privind aprobarea Planului Urbanistic de Detaliu -
Construire imobil cu funcțiuni terțiare, 3S+P+5E, str. Decebal nr. 7

AVIZ
Nr. 29 din 3.01.2020

pentru P.U.D. - Construire imobil cu funcțiuni terțiare 3S+P+5E, str. Decabal nr. 7

Raportul informării și consultării publicului,
care fundamentează decizia Consiliului Local de adoptare sau neadoptare a planului de urbanism
sau amenajare a teritoriului

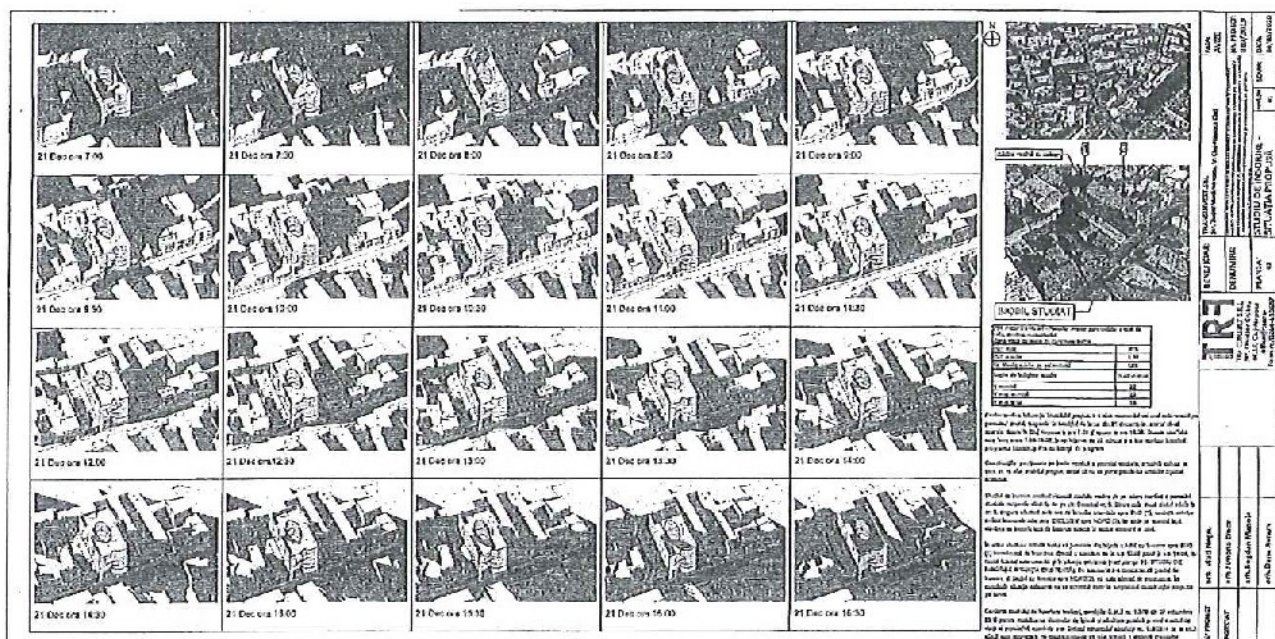
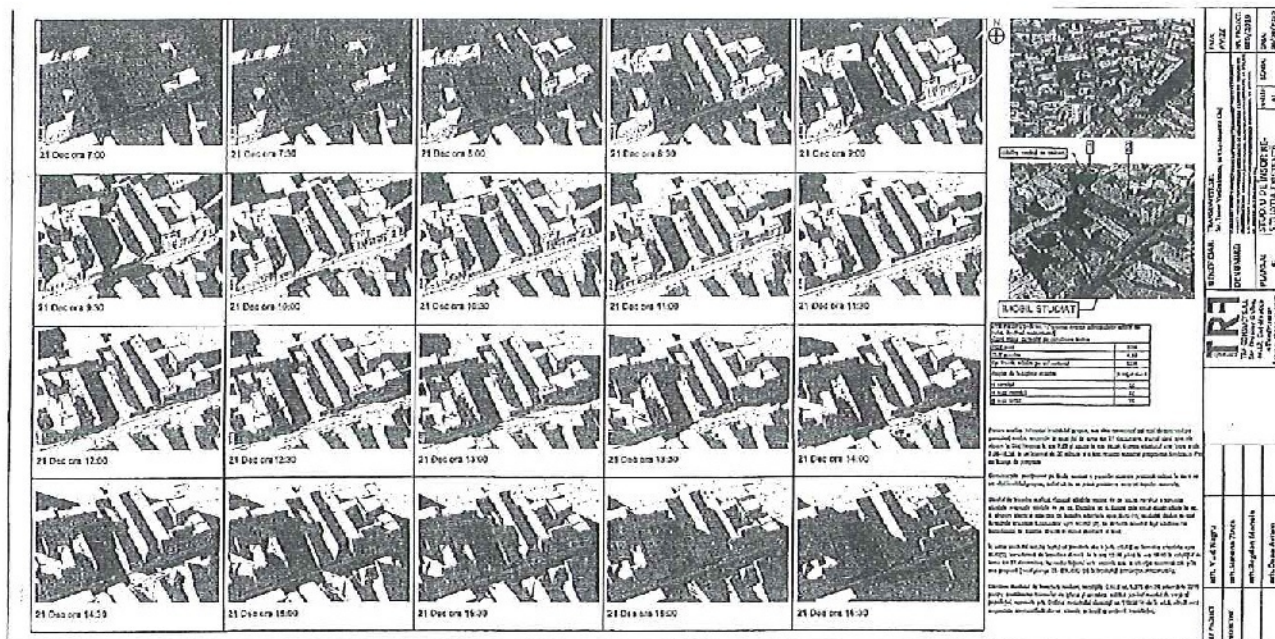
Numele meu este Kurucz Attila și sunt proprietarul imobilului situat pe Str. Decebal nr. 9 ap. 4. Recent am primit planul cu situația propusă pe str. Decebal nr. 7 cu Nr. 248938 din 25.05.2020. După studierea planului sunt îngrijorat de înălțimea acestuia în special ca imobilul este construit chiar la limita de proprietate și de umbrirea puternică suferită de imobilul nostru ca și urmare a construcției. Observațiile mele ar fi dacă în cazul acesta imobilul respecta studiul de însorire cerut în astfel de situații, care prevede ca fiecare încăpere dintr-un imobil să beneficieze de cel puțin 1.5 ore de soare. Dacă este posibil v-aș ruga să-mi trimiteți acest studiu.

S-a întocmit studiul de însorire conform prevederilor de mai sus, având la bază datele topografice relevate din teren și folosind o aplicație soft care permite utilizarea datelor geo-referențiate.

Studiul de însorire realizat vizează clădirile vecine de pe latura nordică a parcelei studiate respectiv clădirea de pe str. Decebal nr. 9. Dintre cele două clădiri aflate la nr. 9, singura afectată este cea cu ferestre orientate spre sud, cealaltă clădire având ferestrele orientate exclusiv spre nord, iar datorită acestui fapt clădirea nu beneficiază de iluminare directă în niciun moment al zilei.

Studiul s-a realizat atât pentru situația actuală cât și pentru situația propusă.

În urma studiului s-a constatat că imobilul de la nr. 9, cu ferestre orientate sud, atât în situația actuală, cât și în situația propusă beneficiază pe o jumătate de față de iluminare directă de 1, 1/2 ore la solstițiul de iarnă, cealaltă jumătate fiind umbră de celălalt imobil de la nr. 9.

Prin urmare prin implementarea soluției propuse situația însoririi imobilelor de nr. 9 nu se schimbă, fapt confirmat și prin Avizul Favorabil emis de către Direcția de Sănătate Publică cu nr. 1095/467/08.04.2020.
